2022 年 4 月 15 日

パナソニック インダストリー株式会社  
産業デバイス事業部

### 小形ギヤードモータ “新Gシリーズ” ならびに ブラシレスモータ “MINAS-BL” のギヤヘッド付属ネジの仕様変更のお知らせ

従来 (黒染め)	変更 (メッキ)

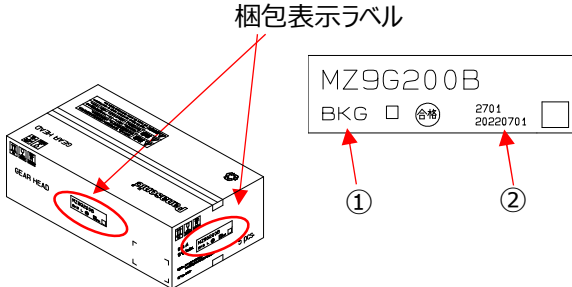
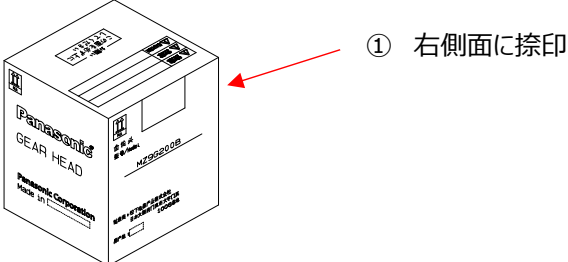
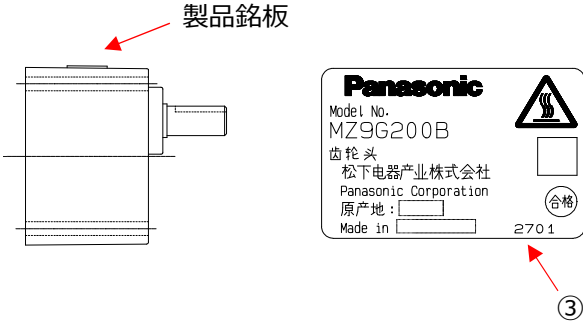
■変更内容：表面処理を黒染めからメッキ（電気亜鉛メッキ+三価クロメート）に変更します。

濃い黒色	やや薄い黒色
